Réf. D.U. : 04/pfd/647924

Réf. C.R.M.S. : AA/KD/BXL40105.611

Extrait de l'AVIS DU 09/04/2008 relatif aux pavés de l'avenue du Port

Objet : BRUXELLES. Avenue du Port / rue Claessens.
Réaménagement de la voirie entre la place Saintelette et l'avenue de la Reine.
Demande de permis d'urbanisme. (Dossier traité par M. P. Fostiez à la D.U.)
Avis de la CRMS

- Un trajet RER pour les vélos alternatif

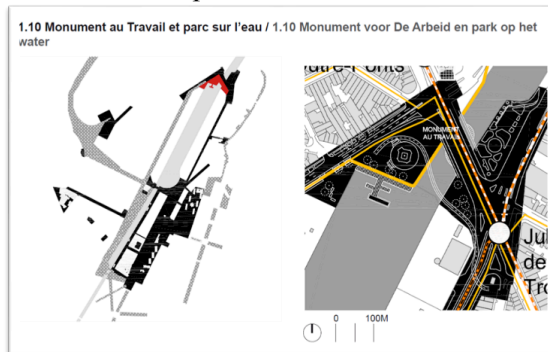
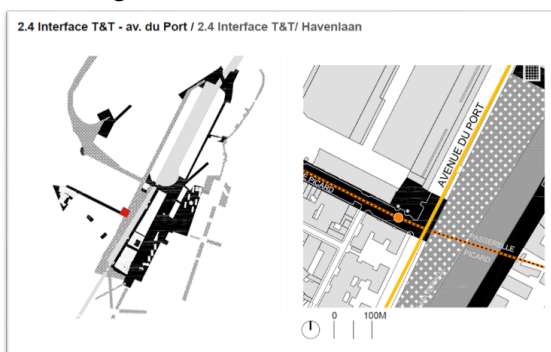
Le trajet a pour ambition de faciliter une liaison vélo entre le pentagone et le square Jules de Trooz (anc. pont de Laeken), ce qui est positif. Toutefois, compte tenu du contexte particulier du quartier maritime, les cyclistes viendraient à croiser une trentaine de sorties de camions et plusieurs sorties d'écoles, ce qui représente un inconfort et un risque d'accidents dont il ne semble pas être tenu compte. Le projet ne semble par ailleurs pas prendre en compte les nouveaux développements du site de Tour et Taxis (voiries à définir).

Dans ces conditions, la Commission plaide pour l'étude d'un trajet RER vélos alternatif, par exemple en rive droite. Il s'agit d'explorer l'opportunité de récupérer l'ancienne allée Verte, qui apparaît aujourd'hui comme un ensemble très peu qualitatif constitué de l'actuelle allée Verte de type autoroute urbaine, d'une allée Verte résiduelle (coincée entre Willebroeck et Hélicopter) et du parc Maximilien. De manière générale, l'étude d'un trajet RER vélos à cet endroit de Bruxelles ne peut se limiter au seul tronçon de l'avenue du Port et de la rue Claessens mais doit être envisagée à une plus grande échelle et coordonnée à l'ensemble des projets en cours et/ou à l'étude aux abords de l'avenue du Port.
